Ministero della Transizione Ecologica

Commissione Tecnica di Verifica dell'Impatto Ambientale – VIA e VAS

Parere n. 302 del 5 agosto 2022

Progetto:	<p>Procedura di valutazione d'impatto ambientale ai sensi dell'art. 23 del D.Lgs 152/2006 e ss.mm.ii.</p> <p>Progetto di un impianto eolico composto da 11 aerogeneratori di potenza pari a 4,5 MW ciascuno, per una potenza complessiva di 49.5 MW, da realizzarsi nei comuni di Morcone (BN) e Campolattaro (BN) e Pontelandolfo (BN).</p> <p>ID_VIP: 5522</p>
Proponente:	Renexia S.p. A.

Fig. 3 - REMCA_D20 distanze da impianti esistenti

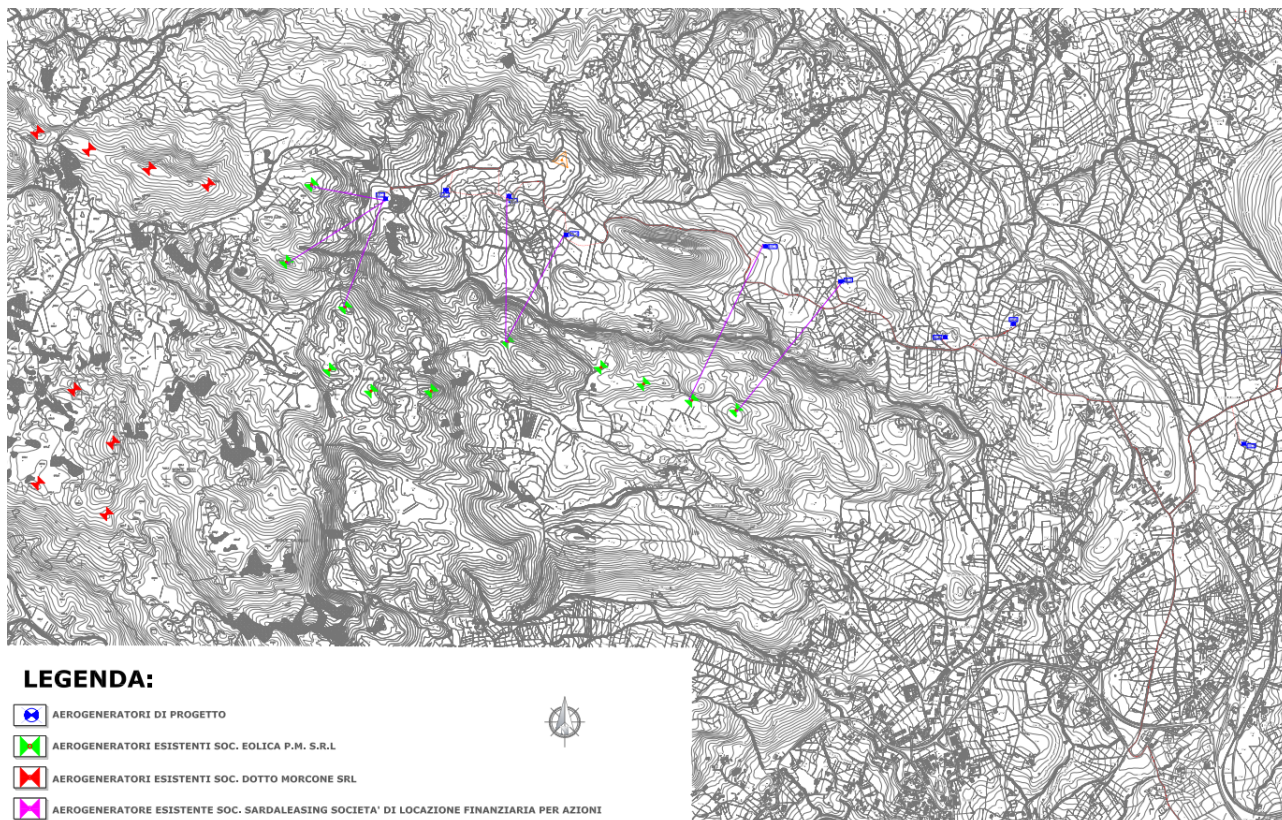
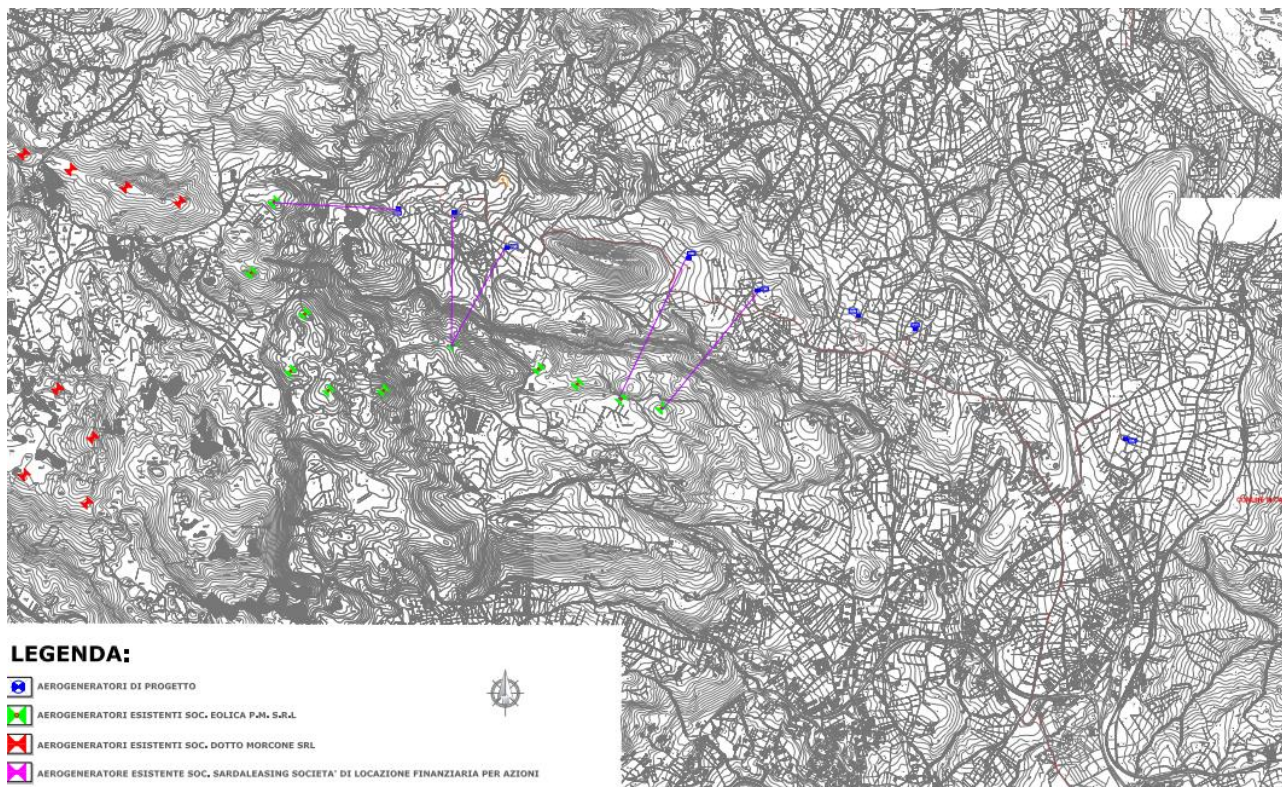
Da una verifica d'ufficio sul portale pubblico Atlaimpianti del GSE https://atla.gse.it/atlaimpianti/project/Atlaimpianti_Internet.html, su Google Earth e dal portale del MITE è stato invece possibile verificare che **nell'area vasta insistono altri impianti eolici** di cui il SIA (che ne analizza solo tre) omette ogni menzione, con conseguente grave lacunosità della descrizione dello stato dei luoghi, e con pari lacunosità dell'analisi degli impatti, in violazione dell'art. 22 comma 3, lett. a) e b) del d. lgs. 152/06 e s.m. e i.

Fig. 7 - REMCA_D3 (progetto iniziale con 8 impianti nella ZRC)

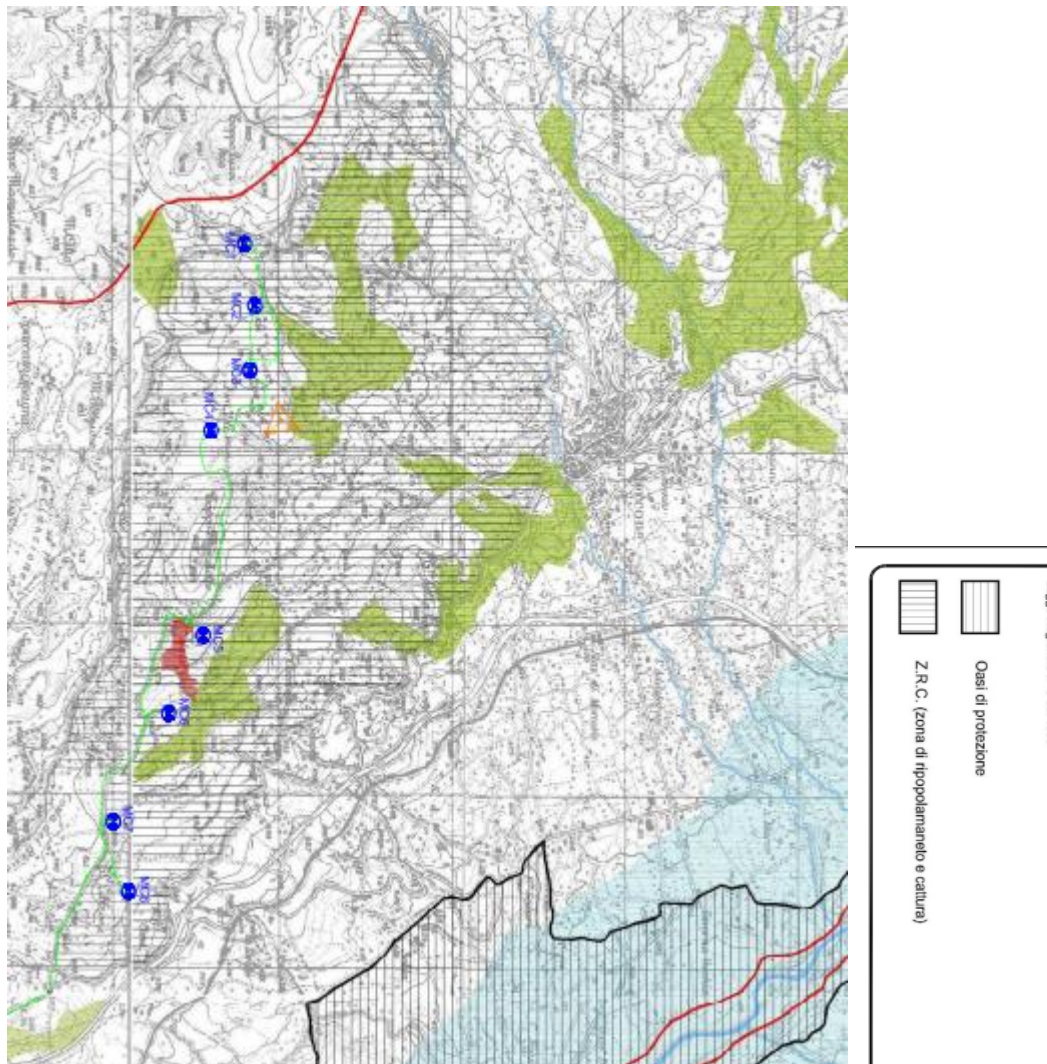
L'impianto, sia nella configurazione a 11 aerogeneratori che in quella a 8, impatta su un ambito protetto a fini di tutela faunistica dal vigente Piano Faunistico Venatorio della Provincia di Benevento, come attesta il proponente, che nell'alternativa riduce uno degli aerogeneratori collocati nell'area vincolata.
